专业协调01：分栋连厅与一层平面

两户各向外移1.00米；单栋不缩放。上层相对墙轴线x=13.80及15.80米，恢复2米间距。

几何变更

专业协调02：二、三层临空边缘与屋面

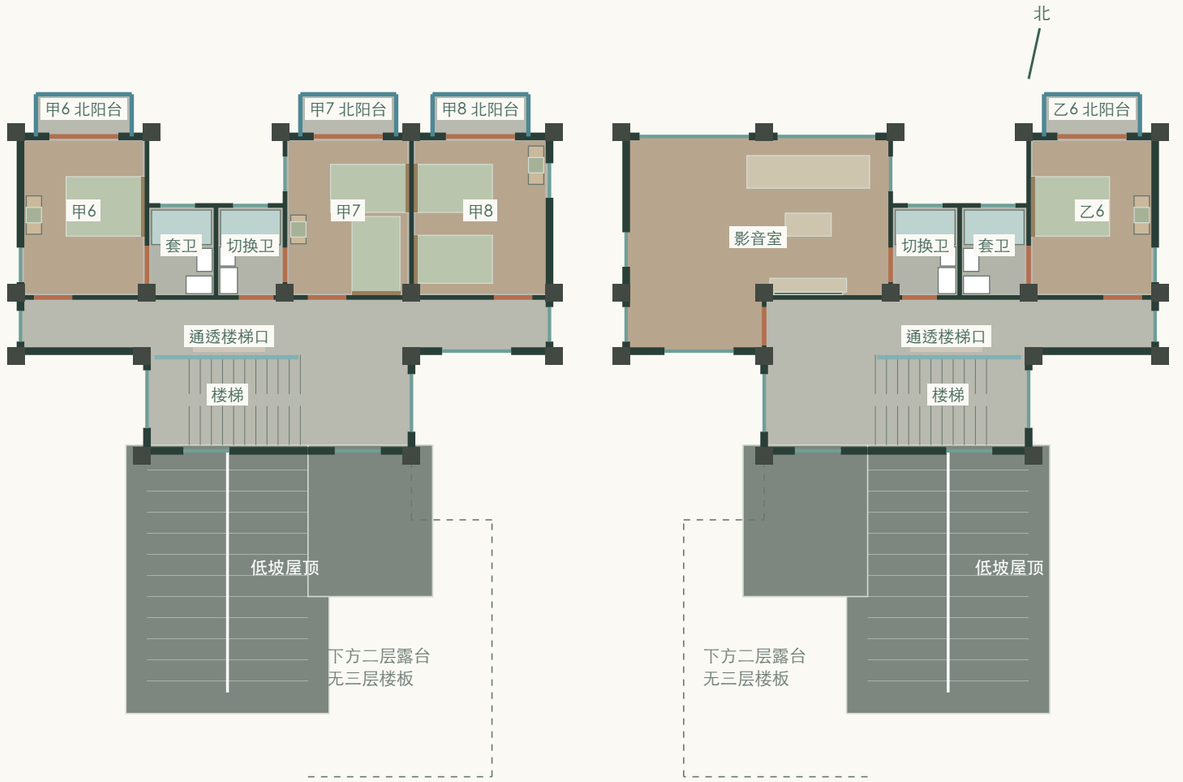
蓝线为保留的露台栏杆；深灰为恢复的走廊墙，青绿为新窗；室内楼板范围保留，北侧增卧室小阳台；内侧主屋顶补600毫米挑檐。

二层：有顶走廊加墙，转折通道补顶，前露台敞开

三层：走廊外墙保留，梯洞边改玻璃栏杆，低坡翼顶延伸

前部露台原8段栏杆保留，北侧卧室阳台各三面围护：0.35米暖灰轻质基座，上部哑光暖灰铜细竖杆与扶手，高度暂按1.20米建模；应复核实际完成面高度、竖杆间距、扶手、基座与边梁锚固。

后排主屋顶前坡约18°，楼梯并入连续坡面，二层卧室上方小顶左右约8°分坡，屋脊及侧檐向南约3°降低；三层前部原露台楼板全部取消，不将坡屋面作为可走露台。

相对内墙新增4扇走廊高窗及4扇错位房间侧窗，连接厅前后补2窗。上层2米为墙轴线几何间距；实际净距、采光通风、防火及维护条件须正式核定。

专业协调10：v4挑檐与餐厅界面

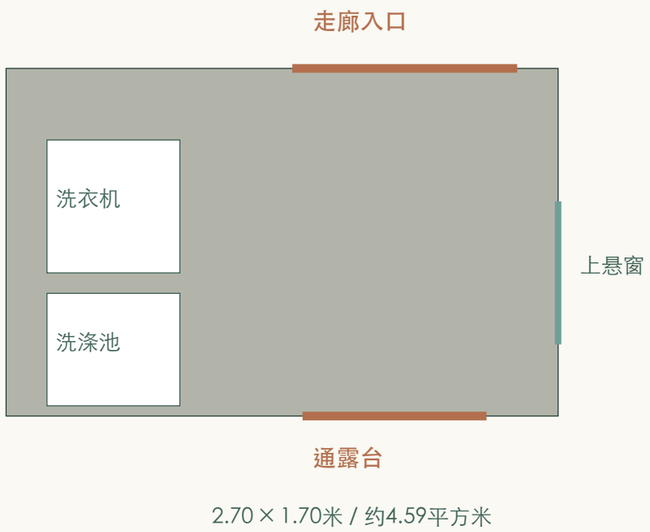
主檐600毫米，低檐550毫米；默认烟陶红；内侧600毫米挑檐分开收边，顶部约800毫米开缝。

主屋面外露边挑出约600毫米；二楼L形低屋面外露边挑出约550毫米。扩大外露檐口，保持原坡面和屋脊高度，采用约60毫米视觉薄檐、深阴影线及外围排水；接上层墙处采用泛水，不将屋面穿入室内。

v4恢复上层2米间距，一层保留2×5.6米连接厅。两户餐厅南侧3.60米轴线范围内的墙和门取消，连通长走廊；西、东端柱及连接厅中部活动隔断保留。地面连续铺暖米灰室内砖；厨房界面、外侧玻璃围护保留。

中间4扇走廊窗0.90×1.85米，固定主玻璃配300毫米外开窄扇；4扇房间侧窗0.90×1.60米，沿用旧版错位及半透玻璃，整扇外开。连接厅前后各补1.00×2.40米整片固定景窗，窗台0.55米、窗头2.95米。南端墙长5.00米、高2.20米，保留1.80米装饰花窗。屋檐落地黑色管线从外观模型移除，实际排水系统仍须正式设计。

挑檐悬挑、檩条、抗风连接、檐沟容量、滴水及屋面层厚度须联合设计。模型中的檐口和柱位只用于方案协调。餐厅墙移除时，上部荷载应由正式设计的梁柱体系承担，不能将移墙后的模型当作承载已获确认。

二层洗衣、一层梯下半开放收纳

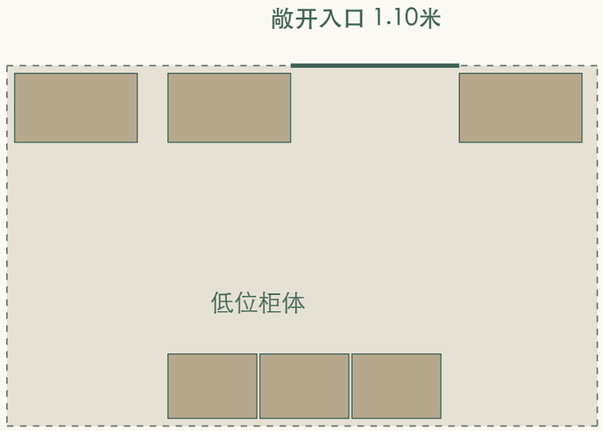
两户镜像设置；洗衣间双门连通，梯下为敞开入口、低柜、搁架与格栅。

虚线为楼梯投影，入口不设门。

两侧低柜配开放搁架与疏朗木格栅。

洗衣间：每户二层露台北侧约4.59平方米，走廊与露台各一门；设备、门扇和侧窗保留。轻质围护、设备荷载、防水与排水须联合设计。

梯下收纳：取消门与整面封墙，北侧原楼梯隔墙同步取消，中央1.10米入口敞开。低处阶梯式带门柜，高处开放搁架，两侧浅灰橡木格栅轻遮挡；低矮处只放物品，不作站立通道。

卧室北侧门窗：整幅玻璃，同高细框

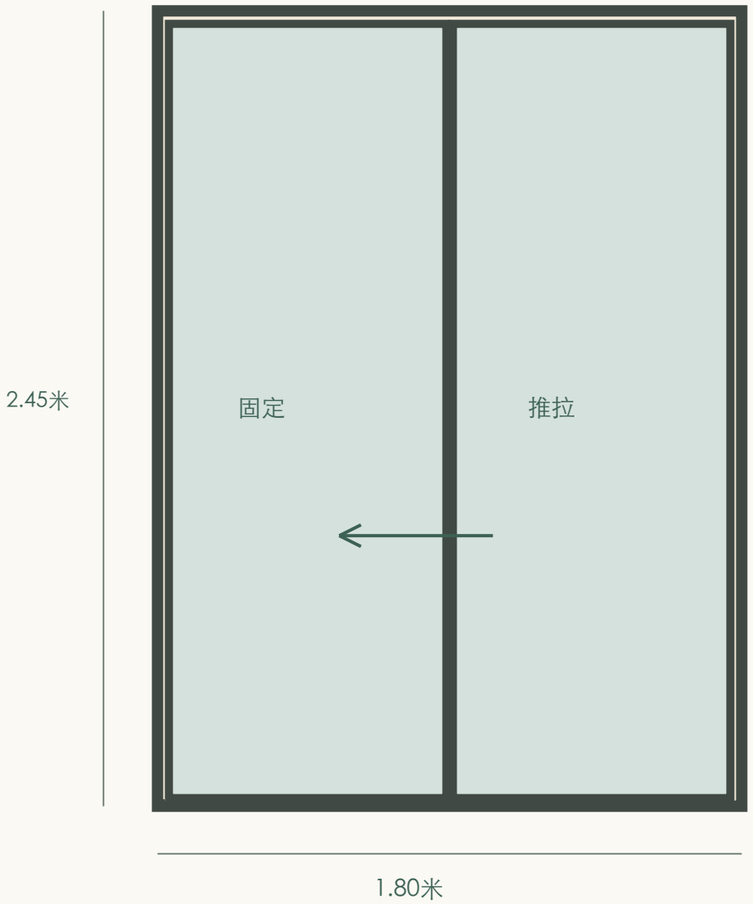
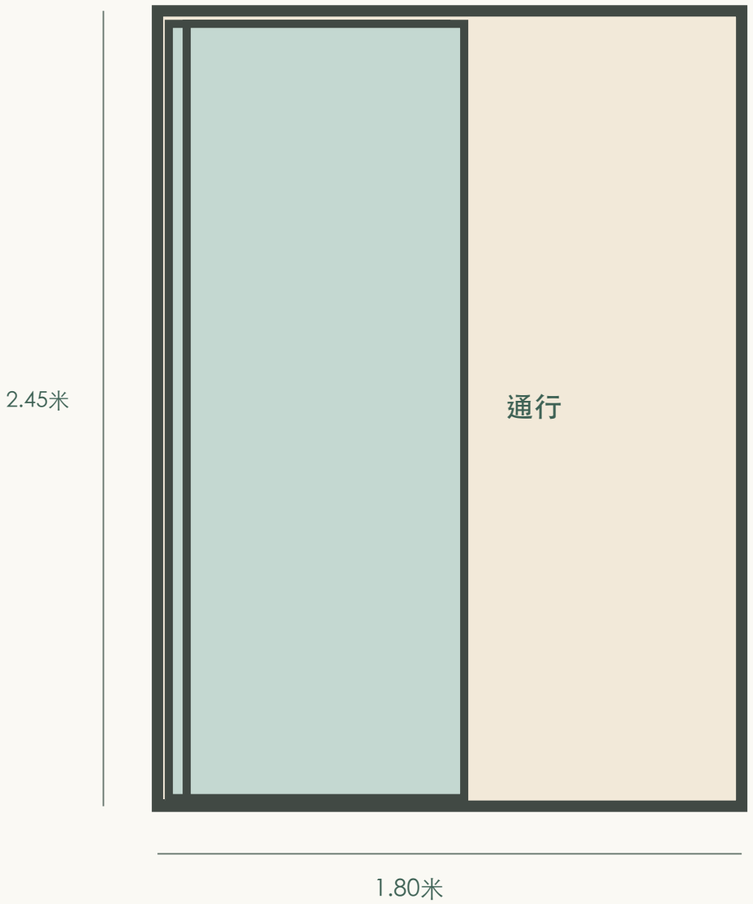
10组统一为1.80×2.45米通高推拉门；靠书桌侧固定，开启侧向其收拢。

闭合 / 两片完整玻璃

开启后 / 约0.82米通行口

设计：整组同高、统一外框，仅留一道中央接缝，玻璃一直延伸至低轨。每间房按书桌位置镜像设置固定侧，推拉不占用室内及1.10米深阳台的门扇回转空间。

模型意向：外框约35毫米、扇框约25毫米、闭合中缝约70毫米，低轨约20毫米，模型通行口约820毫米；均不是成品加工或验收尺寸。

采用配套外门系统，实际净开口、安全玻璃、密封、五金、纱门、轨道清洁、门外截水与阳台找坡由门窗深化及施工图共同落实。原洞口位置及宽度保留，不据此认定结构验算已完成。

每户储藏间 1.80 × 2.40米

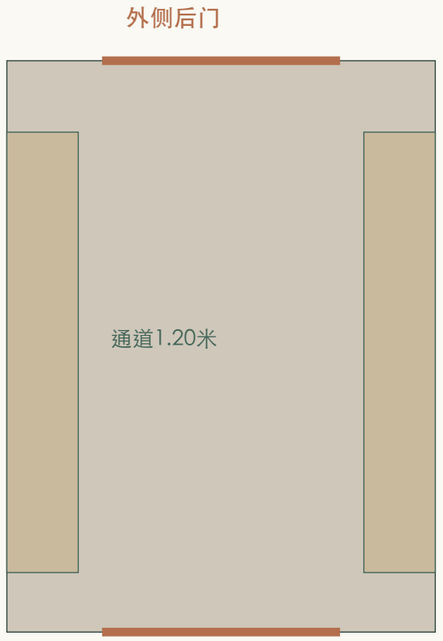
甲户设农具间约4.20平方米；两户各设储藏间约4.32平方米，乙户恢复原客厅。房屋轮廓不变。

甲户农具间 2.80 × 1.50米

只取甲户客厅后部外侧角落，甲户电视移到新增隔墙前；乙户该处恢复客厅，取消农具外门、平台与缓坡。农具从甲户侧院进出。

门外平台1.50×2.40米。推车缓坡净宽1.10米、长5.40米，跨越450毫米高差。

坡度1:12，侧缘设低挡边；场地、排水、防滑及成品净空待深化。

由室内进入

利用厨房旁原空置服务区，保留室内入口，北端新增外后门和高位通风窗；两侧约300毫米深搁架，中间1.20米模型通道。外门后为1.50米深平台与三级150毫米台阶。

三楼楼梯玻璃栏杆

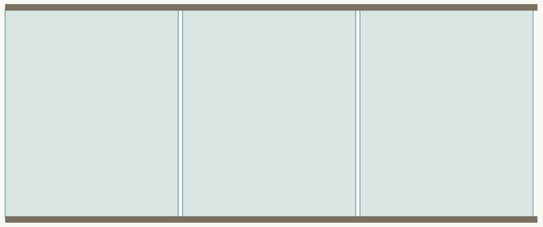
三楼取消楼梯北侧整面隔墙；透明栏杆沿梯洞边设置，旁侧上楼出口保持敞开。走廊外墙、原柱和楼梯固定窗保留。

模型高度1.20米

固定玻璃及栏杆的安全玻璃、构造、承载与锚固须正式设计。日照功能是方案展示工具，不是报审或规范日照分析。

三楼影音室：向天井侧南扩为L形

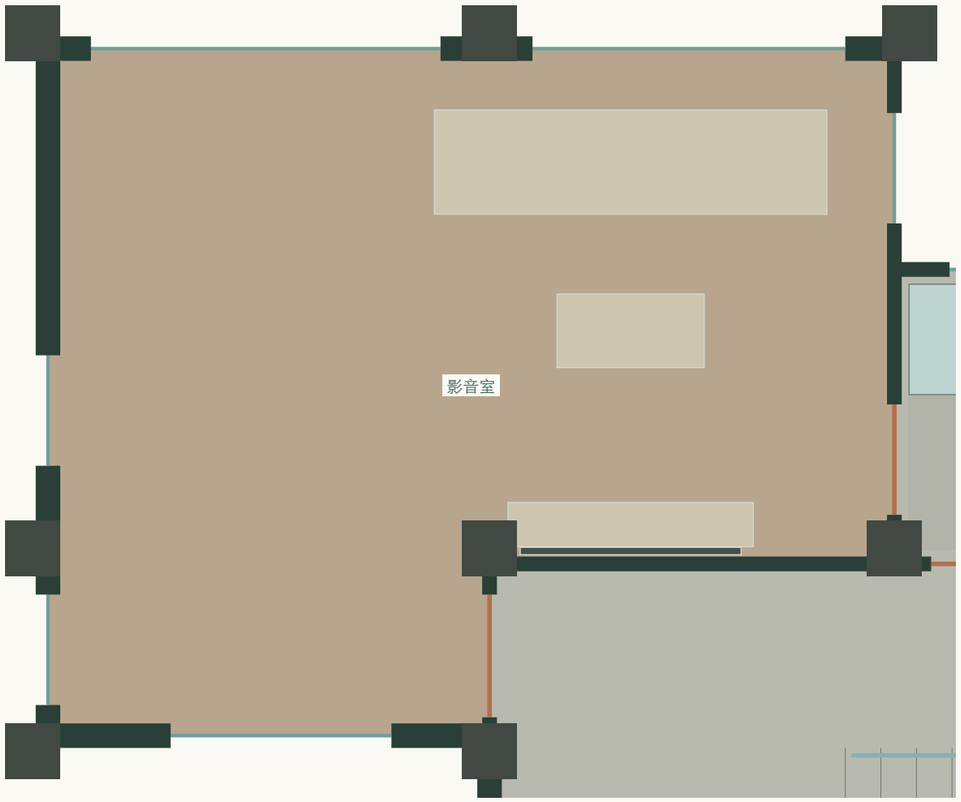
原约28.98平方米，增加约5.04平方米至34.02平方米；沿前排两柱围合，右侧公共走廊保留。

1. 拆旧南墙靠天井约3.60米的一段及原门；两柱之间形成新的南向围护，转角侧墙闭合，影音室保持独立。

2. 南窗恢复原1.80×1.85米分格，窗台1.00米、窗头2.85米；固定主玻璃配0.45米外开窄扇。其余5扇中央走廊窗沿用原分格。

3. 新入口位于转角侧墙，门洞1.00米，向影音室内开，避开楼梯到达及公共卫浴通道。

4. 电视贴右侧保留实墙，沙发与电视对正；原北向四折大窗、可切换卫浴及其双入口保留。

5. 不增楼板，不改屋顶或柱位；扩入部分由原楼板与主屋面覆盖。拆墙性质、梁下净高及新增围护荷载须正式核定。
